第1加工棟のフードの撤去について

2024/3/5

㈱グローバル・ニュークリア・フュエル・ジャパン

令和5年12月11日付けの第4次設工認の補正申請にて取り下げた第1加工棟のフードの撤去について、今後の手続きについてご相談したい。

図ニ一1 フード (撤去対象) 配置図 (第1加工棟1階 第1ガドリニア成型室)

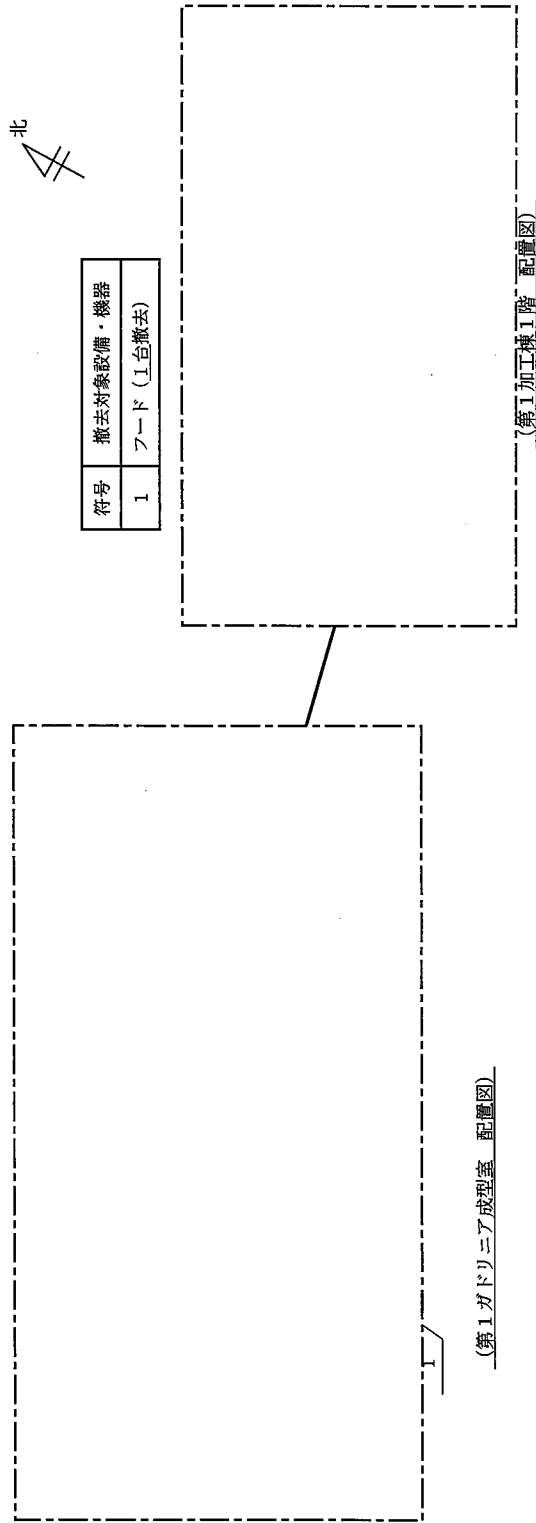
設備の更新を取り止め、撤去に変更するため。
なお、本変更は核的制限値である間隔より小さくしないもの及び加工施設の保全上支障のない変更である。
